Akce: „Lednice – ul. Valtická, autobusové stání“

- doplňující informace č.1

schéma rozmístění základových betonových patek

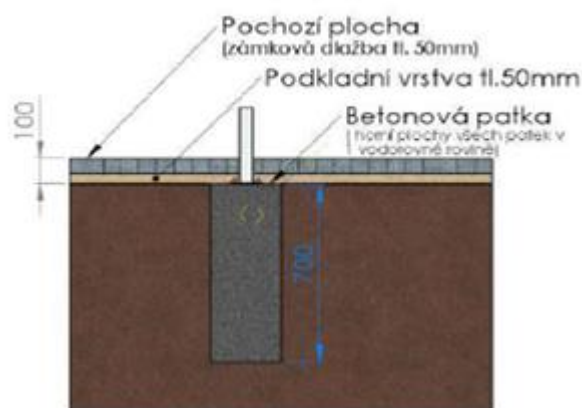
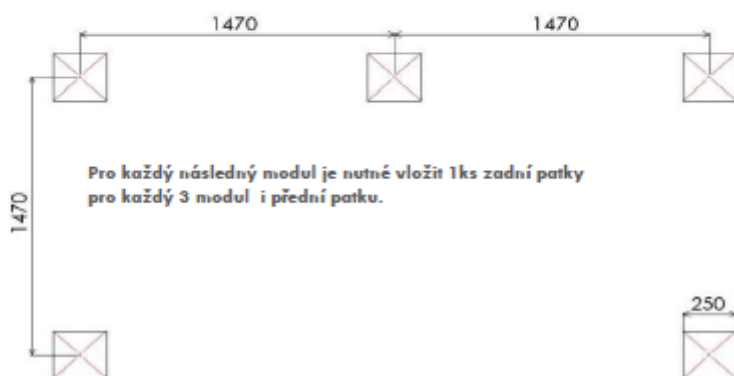
Po důkladném prostudování projektové dokumentace, která je součástí zadávací dokumentace na výše uvedenou veřejnou zakázku jsme došli k závěru, že popis předmětu plnění je pouze obecný. V zadávací dokumentaci chybí výkres, schéma a podrobná specifikace přístřešku.

Žádáme Vás tímto o zaslání výkresu a podrobnější specifikaci přístřešku.

Jedná se obvyklý modulový přístřešek (modul 1,47m) z výplní zadních a bočních stěn z bezpečnostního skla. Výplň střechy je tvořena dutinkovým polykarbonátem. V přístřešku je k zadní stěně přichycena po celé jeho délce dřevěná lavička. Základy přístřešku jsou součástí položky.

Projekt předpokládá 5-ti modulové provedení, tedy délka 7,35m šířka 1,47m.

Konstrukce přístřešku je ocelová žárově zinkovaná a lakována. Základem přístřešku jsou stabilní ocelové profily. Standardní barvou je světle šedá (RAL 7045)

Kotvení je provedeno chemickými kotvami do připraveného podkladního betonu.
